Изм. 1
23183-78

**СТАНКИ КРУГЛОПИЛЬНЫЕ ОБРЕЗНЫЕ
ДЛЯ ПРОДОЛЬНОЙ РАСПИЛОВКИ
ПИЛОМАТЕРИАЛОВ**

ГОСТ 23183-78

Изменение № 1 ГОСТ 23183—78 Станки круглошлипные обрезающие для продольной распиловки пиломатериалов. Нормы точности

Черт. 7

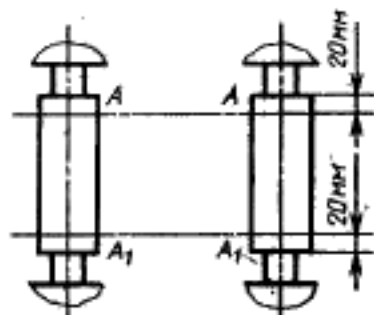
Проверку 1.7 изложить в новой редакции: «1.7. Параллельность нижних подающих валцов одной группы между собой»

Допуск 0,4 мм на длине 1000 мм

В плоскостях AA и A₁A₁ измеряют микрометрическим нутромером расстояние между вальцами.

Отклонение равно наибольшей разности результатов по длине измерения».

Черт. 4

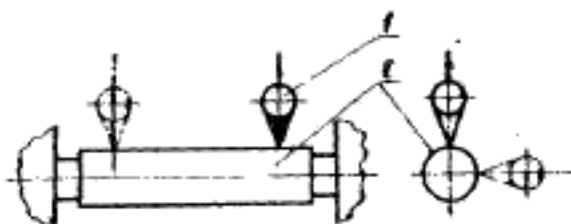
Проверка 1.4. Наименование и метод проверки изложить в новой редакции: «Параллельность перемещения подвижной каретки образующих смежных нижних подающих валцов в горизонтальной и вертикальной плоскостях.

На каретку (суппорт, пиноль), устанавливают измерительный прибор (индикатор) 1 так, чтобы его измерительный наконечник касался рабочей поверхности одного из смежных валцов 2 каждой группы и был перпендикулярен ей. Каретку (суппорт, пиноль) перемещают вдоль оси пинольного вала на всю длину хода.

Измерения проводят в вертикальной и горизонтальной плоскостях.

Отклонение в каждой плоскости равно наибольшей разности результатов измерений на длине хода».

Черт. 5

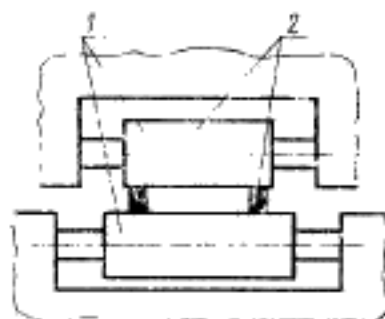
Проверка 1.5. Заменить значение допуска: 0,6 мм на 0,4 мм.

Черт. 8

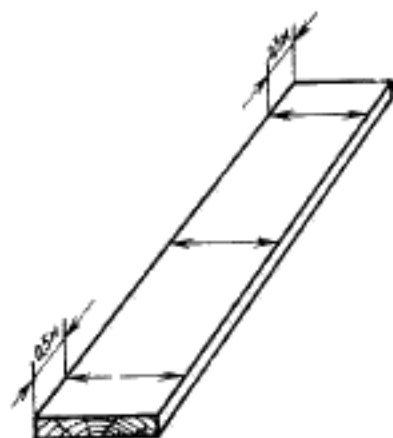
Проверка 2.1. Заменить значение допуска: ±3,0 мм на +3,0; -2,0 мм.

Черт. 10

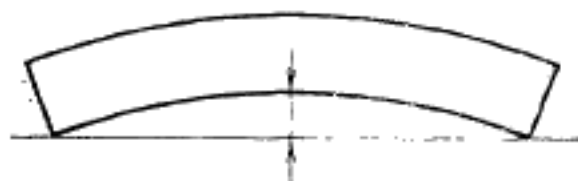
Проверка 2.3. Заменить слова: «Допуск 0,2 % от длины доски» на «Допуск 1 мм на длине 1000 мм»
